**Nábřeží řeky Svatky - Realizace protipovodňových opatření
města Brna – etapy VII a VIII (ORG 5344)**

ZMĚNOVÝ LIST

ZL 77

- D_03_2b - Obnova opěrné stěny dl. 66,6 m**

Situační rozsah opravy stěny:

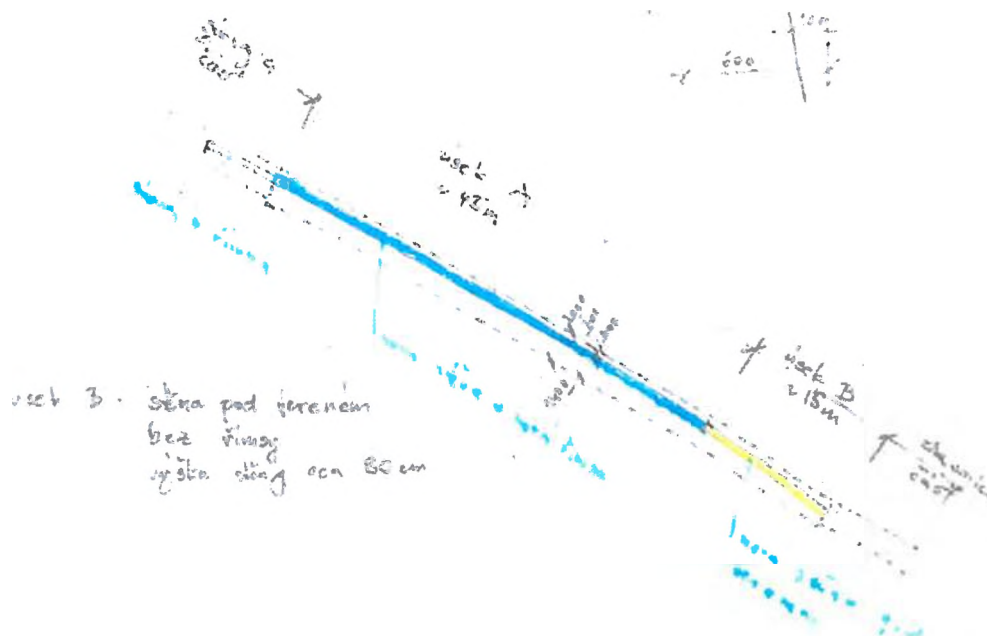
Na základě nového zjištění a poruše stávající nábrežní zdi pod protipovodňovou stěnou SO 08.02 v místě mezi ZŠ Bakalova a nemocnicí Milosrdných bratrů je nutné doplnit stávající nábrežní stěnu dle níže uvedeného rozsahu a tvaru. Tvar je přibližný a bude upřesněn navazující dokumentací.

Řešený úsek bude rozdělen na dvě části. První část A, která bude vybíhat i nad terén a bude doplněna i kamenným obkladem ve stejném duchu jako stávající stěna s doplněním nové římsy.

Část B bude pouze spojovat část A se stávající ubouranou stěnou. U této části nemusí být doplněn kamenný obklad a výška stěny bude končit pod úpravou pláňe pěšiny, která tento úsek přetíná.
